11. öffentliche und nichtöffentliche Sitzung des Planungs- und Bauausschusses

14.04.2021

11. öffentliche und nichtöffentliche Sitzung des Planungs- und Bauausschusses					
Betreff/Sach-antragsnr.		Vorhabenbezogener Bebauungsplan Nr. 50/11-1 „Bereich zwischen Kurt-Huber Ring und Industriestraße,“; Ergebnis des Fachbeirats, Aufstellungsbeschluss, Beschluss Vorentwurf			
TOP - Nr.			Vorlagenstatus öffentlich		
AZ:			Erstelldatum	05.02.2021	
Verfasser		Erber, Elvira	Zuständiges Amt	Amt 4	
Sachgebiet		41 Stadtplanung, Bauleitplanung, Verkehrsplanung	Abzeichnung OB: Abzeichnung 2. Bgm:		
Beratungsfolge		Zuständigkeit	Datum	Ö-Status	
1	Planungs- und Bauausschuss		abgesetzt	17.03.2021	Ö
2	Planungs- und Bauausschuss		Vorberatung	14.04.2021	Ö
3	Stadtrat		Entscheidung	27.04.2021	Ö
Anlagen:		1 STR Beschlussbuchauszug vom 25.11.2014 2 PBA Beschlussbuchauszug vom 20.01.2016 3 a PBA Beschlussbuchauszug vom 17.12.2018 3 b Tischvorlage vom 17.12.2018 4 Protokoll der 10. Fachbeiratssitzung vom 28.01.2021 5 Übersicht Prüfaufträge aus den Unterlagen 02 2021 6 Übersicht Planung 2016 zu 2021 7 Lageplan mit Umgriff Geltungsbereich 8 V+E 50 11-1 „Bereich zwischen Kurt Huber Ring und Industrie- straße“;

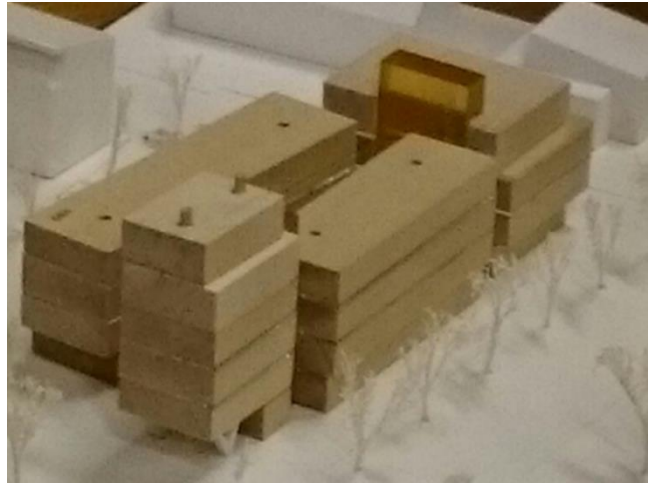
PBA 20.01.2016	FB 08.10.2020 - FB 17.12.2020 - FB 28.01.2021		Unterlagen vom 03.02.2021	Anmerkungen
				Aus dem FB vom 28.01.2021 ergaben sich folgende Punkte die überarbeitet werden sollten: 1. Innenhof Eingangsbereich Treppe Diskussion ob die Treppe nicht erst im Gebäude beginnen sollte. Im südlichen Eingangsbereich sollte der Glasbereich vergrößert werden und der Bereich der abgehängten Decke, wenn möglich verkleinert. Verbesserung der Belichtung im EG beim gewerblichen Wohnen. 2. Turm Die Farbe erscheint zu dominant. Anstatt Messing sollte Holz verwendet werden. Im Bereich des östlichen Riegels gibt es schon im DG eine neue Holzverkleidung. Auch sollte der Turm „gestreckt“ werden die „Vertikalität“ sollte mehr betont werden. 3. Garagenhof Die Stellplätze sollten wenn möglich reduziert, überdacht und begrünt werden. Dies könnte man auch für die Fahrradstellplätze andenken. 4. Dächer Nutzung der Dächer wurde begrüßt. Es wurde die Verwendung als Verschattungselement und die Nutzung von Photovoltaikfolien angeregt.

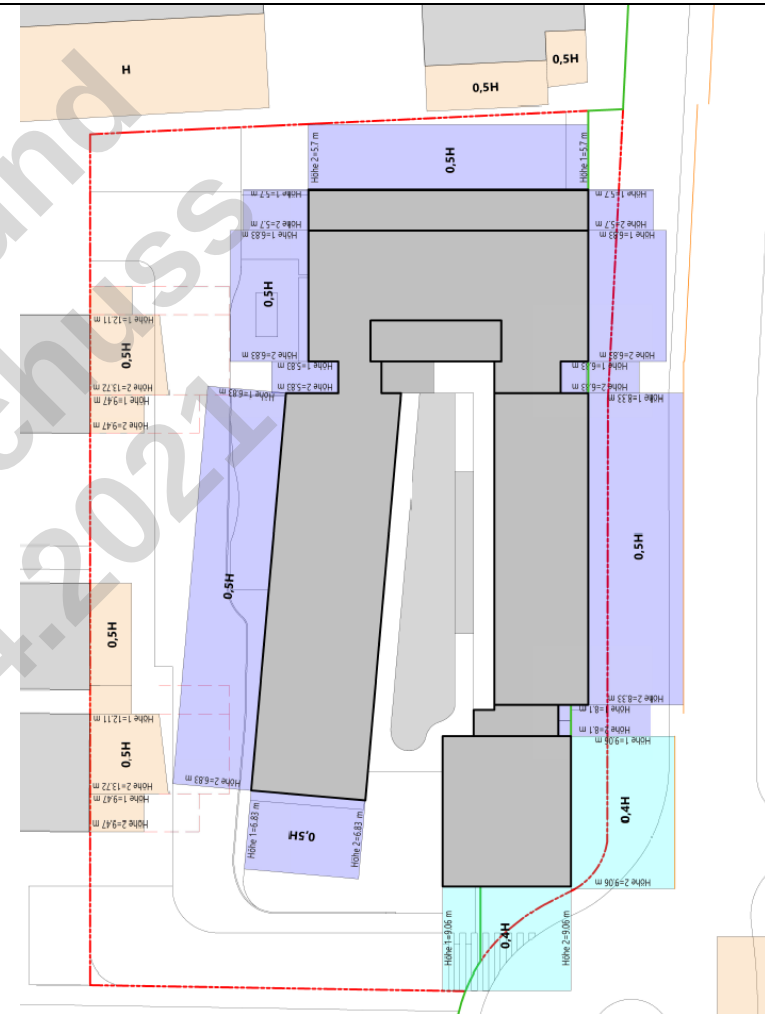
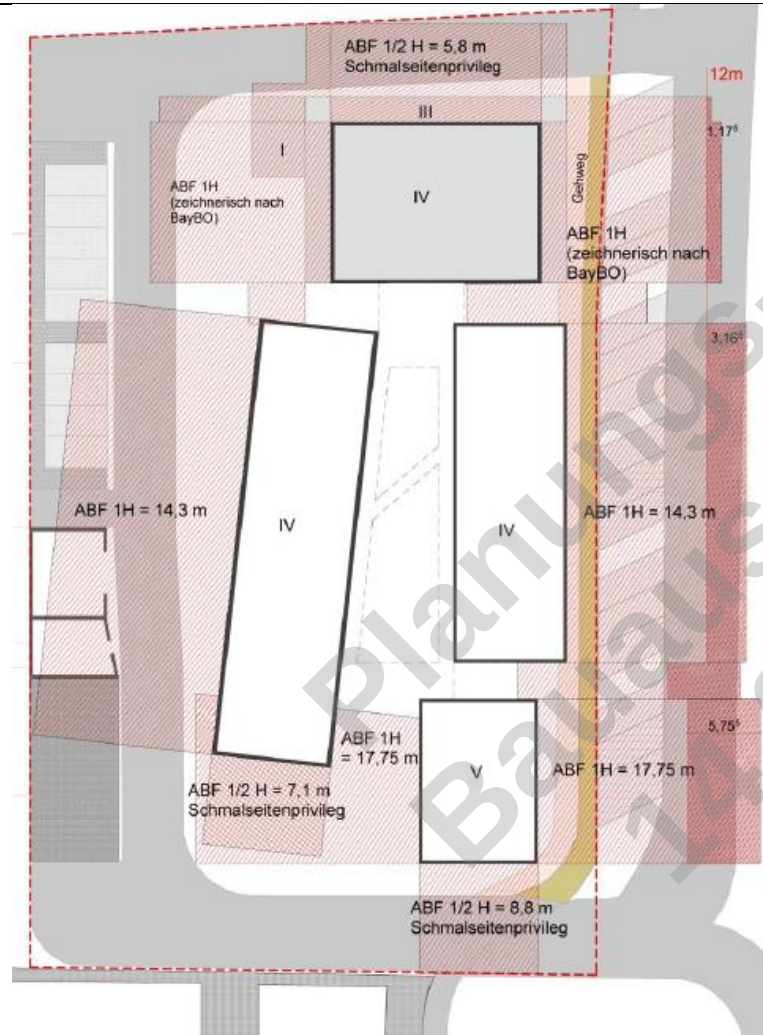
PBA 20.01.2016	Unterlagen vom 03.02.2021
		Aus dem FB vom 28.01.2021 ergaben sich folgende Punkte die überarbeitet werden sollten: 1. Innenhof Eingangsbereich Treppe Diskussion ob die Treppe nicht erst im Gebäude beginnen sollte. Im südlichen Eingangsbereich sollte der Glasbereich vergrößert werden und der Bereich der abgehängten Decke, wenn möglich verkleinert. Verbesserung der Belichtung im EG beim gewerblichen Wohnen. Ergebnis: - Treppe als Wendeltreppe innerhalb des Gebäudes - Vergrößerung der Glasfassade - Verbesserung der Belichtung des gewerblichen Wohnens im EG 2. Turm Die Farbe erscheint zu dominant. Anstatt Messing sollte Holz verwendet werden. Im Bereich des östlichen Riegels gibt es schon im DG eine neue Holzverkleidung. Auch sollte der Turm „gestreckt“ werden die „Vertikalität“ sollte mehr betont werden. Ergebnis: Veränderungen wurden vorgenommen 3. Garagenhof Die Stellplätze sollten wenn möglich reduziert, überdacht und begrünt werden. Dies könnte man auch für die Fahrradstellplätze andenken. Ergebnis: Im Innenhof wurden Überdachungen vorgenommen 4. Dächer Nutzung der Dächer wurde begrüßt. Es wurde die Verwendung als Verschattungselement und die Nutzung von Photovoltaikfolien angeregt.
